ZONNEVELD WIJKERBROEK OOST
Beantwoording Checklist Veiligheidsregio
Utrecht bij zonnevelden

1 juni 2020

Memo – Brandveiligheid Zonneveld Wijkerbroek Oost

Richtlijnen GGD regio Utrecht

Figuur 2. Technische tekening Zonneveld Wijkerbroek Oost met de aanrijroute voor hulpdiensten en de andere – in de legenda – toegelichte elementen van belang.

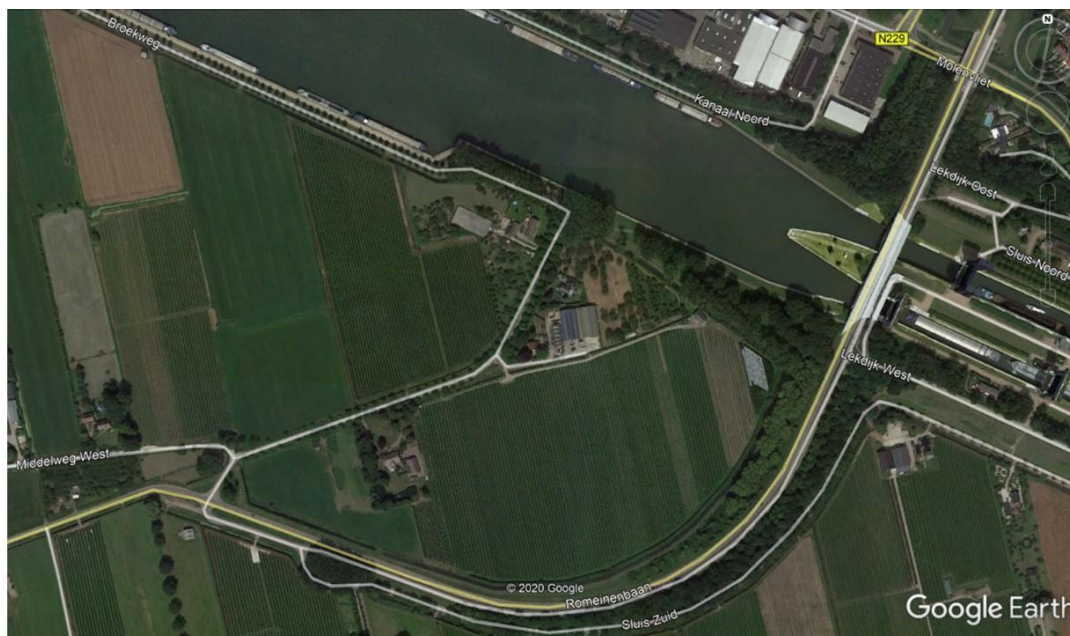
- 1) *Hoe is de bereikbaarheid gerealiseerd voor ons als hulpdiensten? Kunnen wij zonder het toegangshek te moeten openknippen het terrein op of gaat men voorzien in een brandweersleutelbuis, zodat wij met de sleutel die hierin zit het terrein kunnen betreden?*

- 2) *Waar kunnen wij wel of niet rijden met onze voertuigen? Het belangrijkste is dat wij alle transformatorhuisjes op het zonnepark kunnen bereiken met onze voertuigen.*

Het zonnenveld wordt ontsloten aan de Broekweg, ten oosten van huisnummer 2, bij wijze van een dam over de sloot. De toegangshekken zullen voorzien worden van een sleutelbuis met sleutel opdat u zich toegang kunt verlenen tot het zonnenveld. Voor toegang tot de transformatorruimtes wordt ter plaatse van het inkoopstation een buissleutel opgehangen. In deze buissleutel is de mastersleutel van alle sloten van het park te vinden. In overleg met de brandweer wordt het type en bedienbaarheid van de buissleutel nader bepaald. Met deze mastersleutel is tevens toegang te verkrijgen tot het omheinde zonnenveld. Het onderhoudspad loopt van de hiervoor beschreven ingang naar het oosten parallel aan de Broekweg tot in de meest noord-oosten gelegen hoek van het zonnenveld. Aan het einde van het onderhoudspad is er de mogelijkheid tot omkeren door de brandweervoertuigen.

Het zonnenveld ligt omsloten door de Romeinenbaan en de Broekweg. De panelen en het hekwerk gaan rondom het zonnenveld verscholen achter een haag, met uitzondering van de locaties waar de hiervoor beschreven toegangshekken staan. Direct achter de toegangshekken vinden zich de transformatorhuisjes. Het toegangshek gelegen achter de dam aan de oostzijde van huisnummer 2, geeft tevens toegang tot een onderhoudspad dat naar het meest noord-oostelijk gelegen gedeelte van het zonnenveld leidt. Aan het einde van dat onderhoudspad bevindt zich eveneens een transformatorhuisje. U kunt derhalve via de toegangshekken de transformatorhuisjes bereiken. Aan het einde van het onderhoudspad kan de brandweer auto keren.
